From: Ilse Gräber Toxvig
Sent: Wed, 15 Mar 2023 10:26:28 +0100
To: Land By og Kultur-Fællespostkasse
Subject: KDI sagsnr. 23/00206, Bemærkninger til lokalplan 463 og tillæg 21; Att Shannie Pedersen
Attachments: Signaturbevis.txt

From: Julie Holm Petersen
Sent: Mon, 27 Mar 2023 13:07:09 +0200
To: Shannie Dianna Sandris Pedersen
Subject: Høring i forhold til forslag til lokalplan nr. 463 og kommuneplantillæg nr. 21 - Landskab (MST Id nr.: 7175262)
Attachments: Signaturbevis.txt
Categories: Lodbjergsvej Søndervig

Bemærkning til lokalplan 463 og tillæg 21 til Kommuneplanen 2021 – 2033

Bemærkninger og indsigelser til forslag til Lokalplan 463

Tiden er ikke justeret til sommertid
5:30 pm er således kl. 18:30

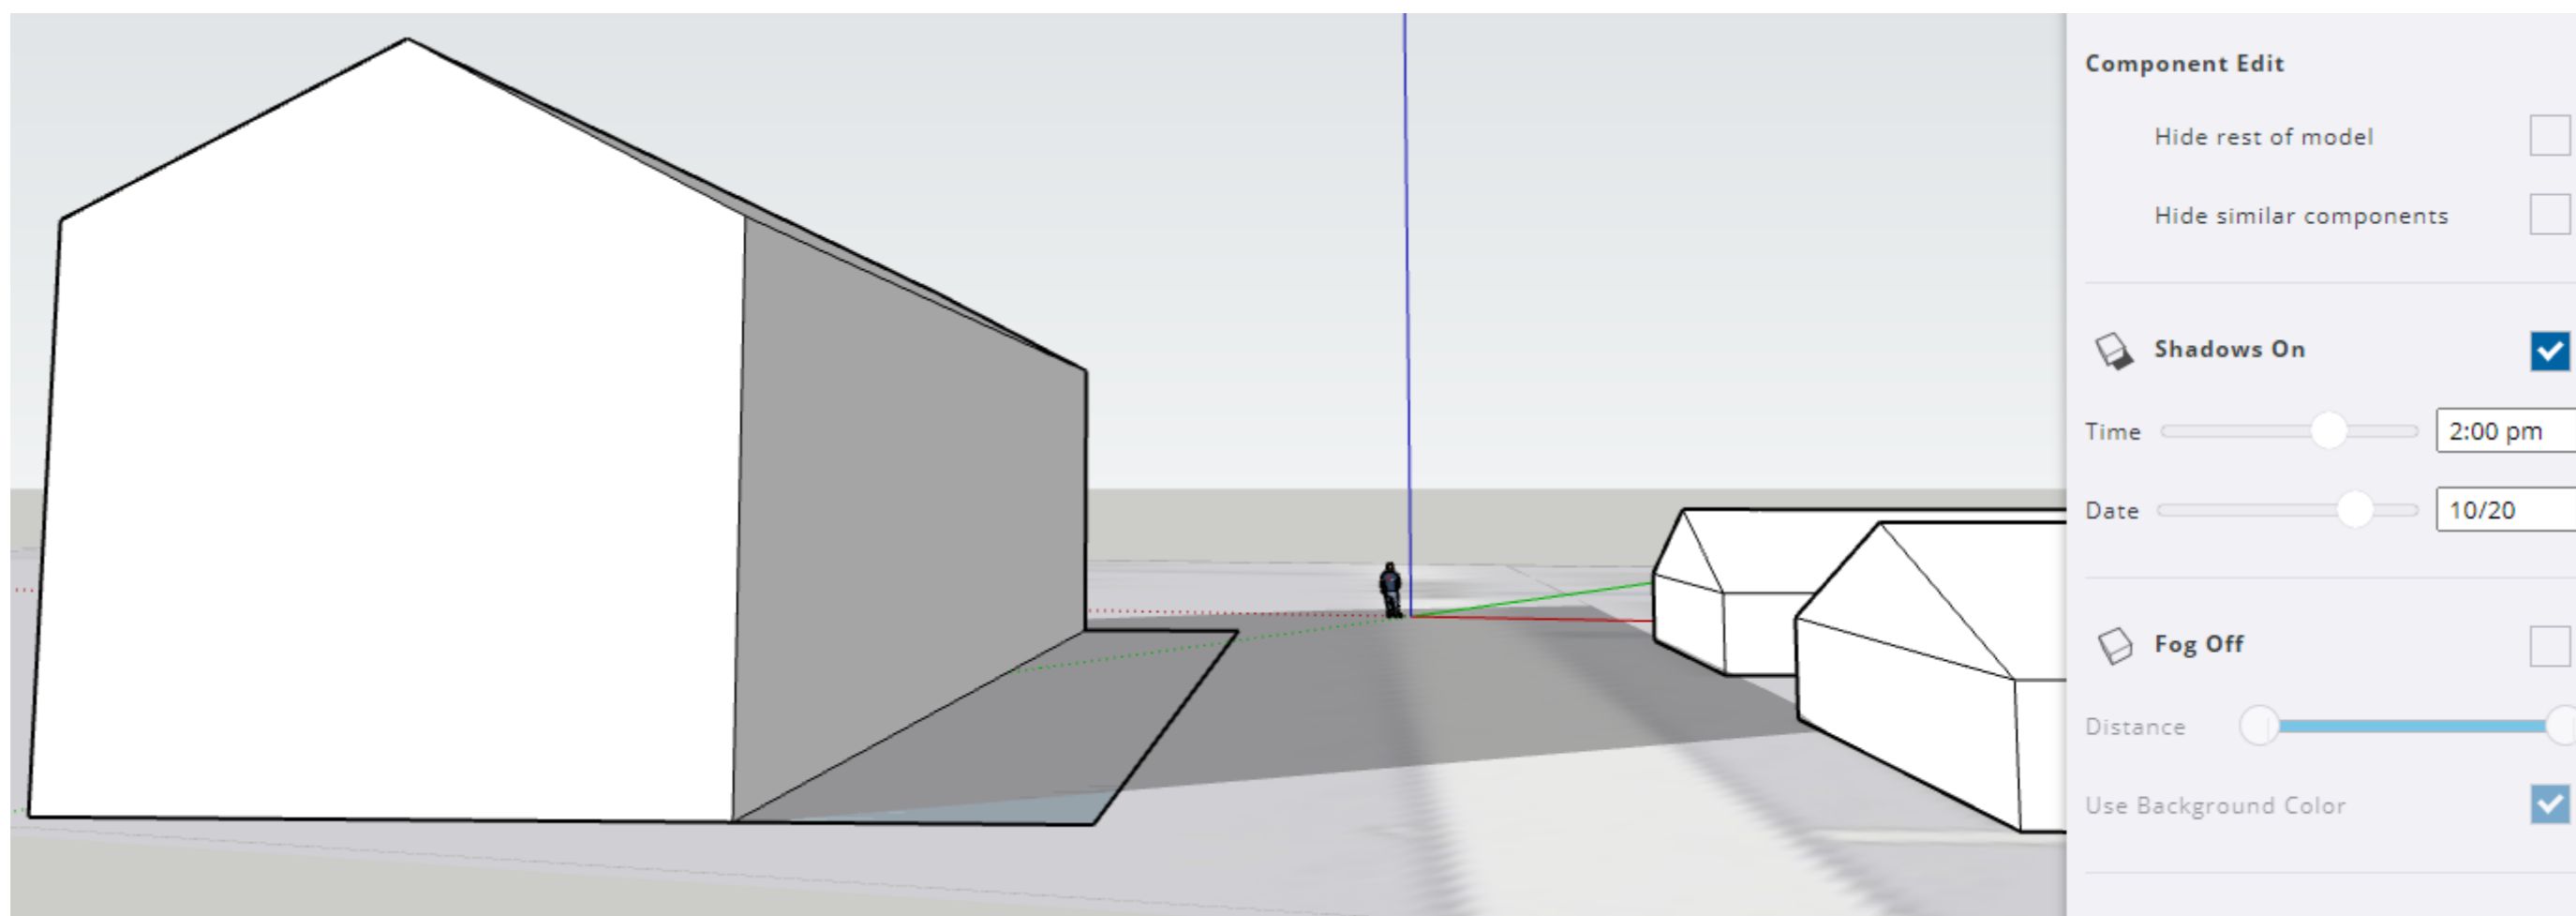
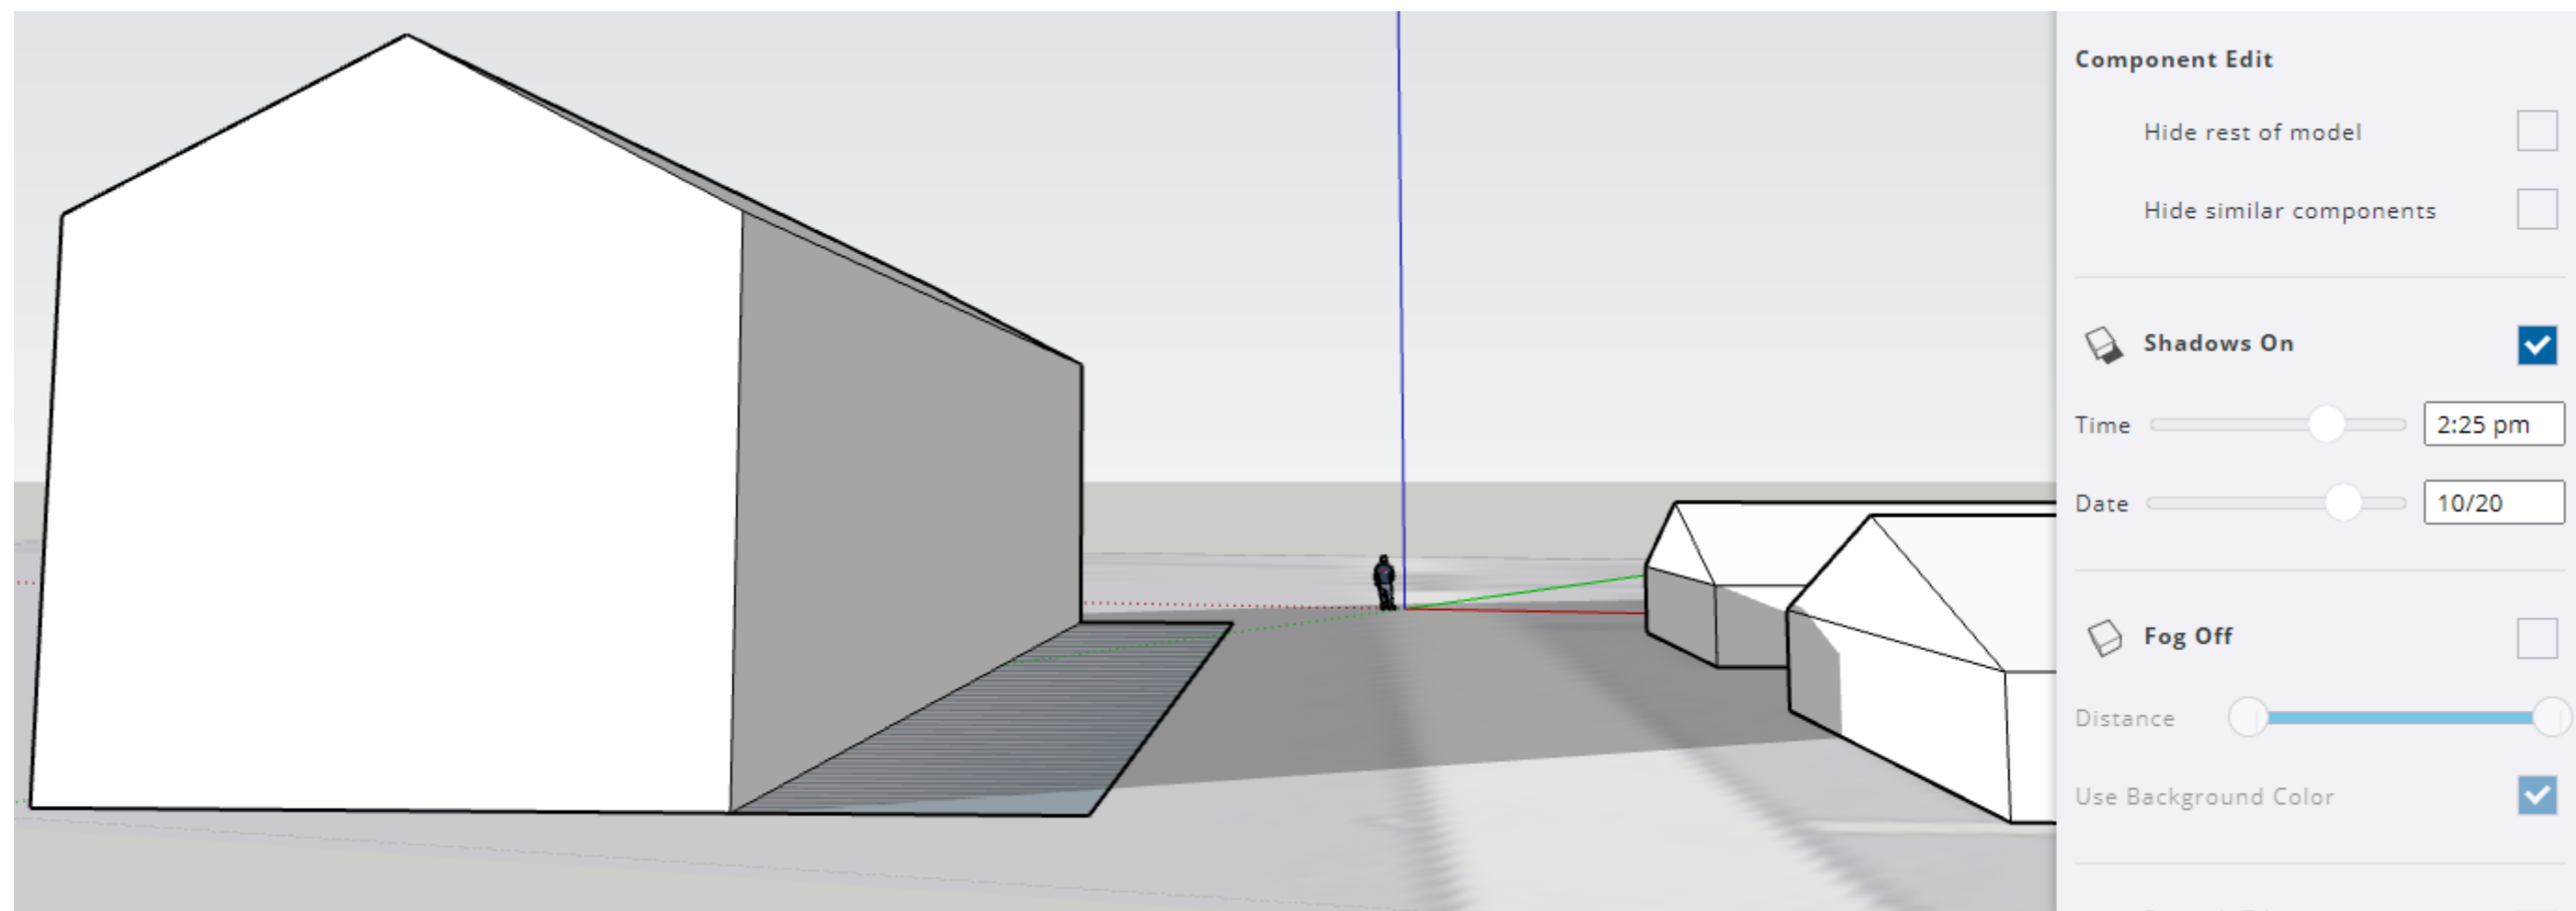
Som det fremgår af klokkeslættene i skemaet, så vil forslaget til Lokalplan 463 fx i praksis kunne sætte en stopper for fortorvsservering af aftensmad på restauranterne på modsatte side af Lodbergsvej (selv på årets længste dage vil solen være forsvundet fra fortorvet ca. kl. 19), ligesom sollys til aftensservering inde i selve restauranterne vil være et særsyn selv i sommerferien.

Hele fortorvet ved Ranch's og Pizzaria Valentino er i skygge fra ca. **kl. 16:50 d. 1. april**

Hele fortorvet ved Ranch's og Pizzaria Valentino er i skygge fra ca. **kl. 19:00 Sankt Hans Dag**

Hele fortorvet ved Ranch's og Pizzaria Valentino er i skygge fra ca. **kl. 18:00** i slutningen af sommerferien (d. **10. august**)

Vinduerne i Ranch's og Pizzeria Valentino er i helt i skygge fra ca. **kl. 18:30** i slutningen af sommerferien (d. **10. august**)

Hele fortorvet ved Ranch's er i skygge fra ca. **kl. 15:00 d. 20. oktober** (efterårsferie)

Vinduerne i Ranch's er helt i skygge fra ca. **kl. 15:25 d. 20. oktober** (efterårsferie)

Indsigelsen: Bebyggelsen i Forsalg til Lokalplan 463 skal reduceres i højde.

Forholdet til kysten, side 9-10 - afsnit 4: *Øst for Houvig Klitvej opfører Lalandia en bygning i op til 22 meters højde, som vil være et synligt punkt når man kommer langs Søndervig Landevej.*

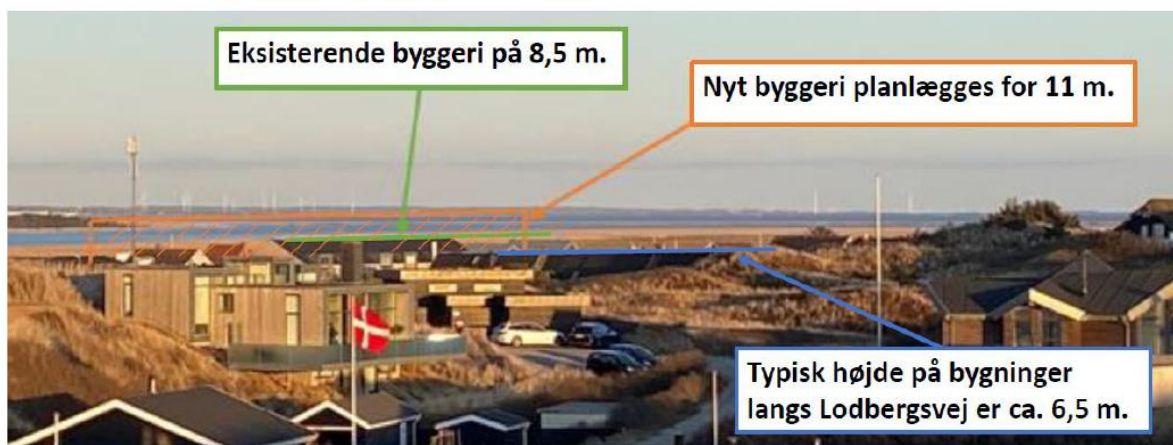
Indsigelse: Der er givet helt specielle tilladelser til Lalandia, for at det kunne ophøres. Etableringen er sket i henhold til en række statslige tilladelser og planlægning, som projektet har fået grundet dens beliggenhed i land- og i kystnærhedszonen. Dette omfatter tilladelse efter forsøgsordningen for kyst- og naturturisme i planlovens § 5, dispensation fra naturbeskyttelseslovens § 15 om strandbeskyttelseslinjen samt landsplandirektiv for omplacering og udlæg af nye sommerhusområder i kystnærhedszonen.

At benytte Lalandia, der således er opført i henhold til helt særlige tilladelser og i øvrigt fremstår som et særskilt byggeri øst for Houvig Klitvej og dermed separat fra Søndervig Bymidte, i redegørelsen om den visuelle påvirkning af omgivelserne, findes ikke i orden.

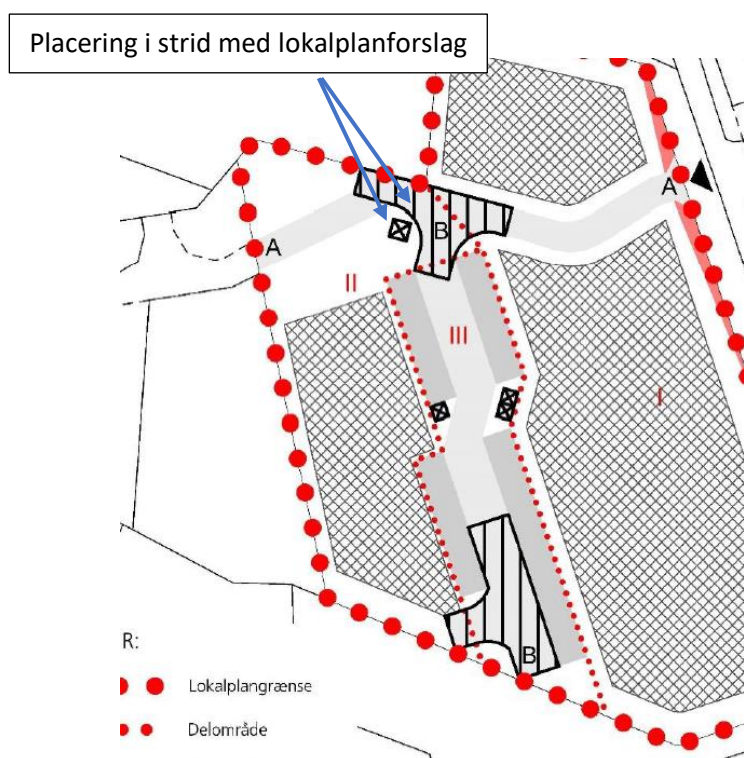
Bemærkning: Renovation og vendeplads er placeret både i delområde II og delområde III jf. kortbilag 3. Der er derfor fejl i kortbilag 3. Jf. støjanalyse fra Sweco dateret 11. maj 2020 fremgår det, at støjniveauer ved vendeplads/renovation/vareindlevering overskrider grænseværdier i dagtimerne. En placering af vendeplads/renovation i delområde II, vil derfor ikke kunne overholde Miljøstyrelsens vejledning for grænseværdier for støj fra virksomheder vejledning nr. 5 ligesom Miljøstyrelsens vejledninger om trafikstøj i rekreative områder i det åbne land (sommerhusområder, grønne områder, campingpladser) på 53 dB ej heller vil kunne overholdes på sommerhusområder, der støder op til lokalplansområdet.

Indsigelse – præcisering af tekst: Vareindlevering, renovation og evt. vendepladser skal placeres i delområde III. Vendepladsen skal etableres i henhold til gældende vejregler.
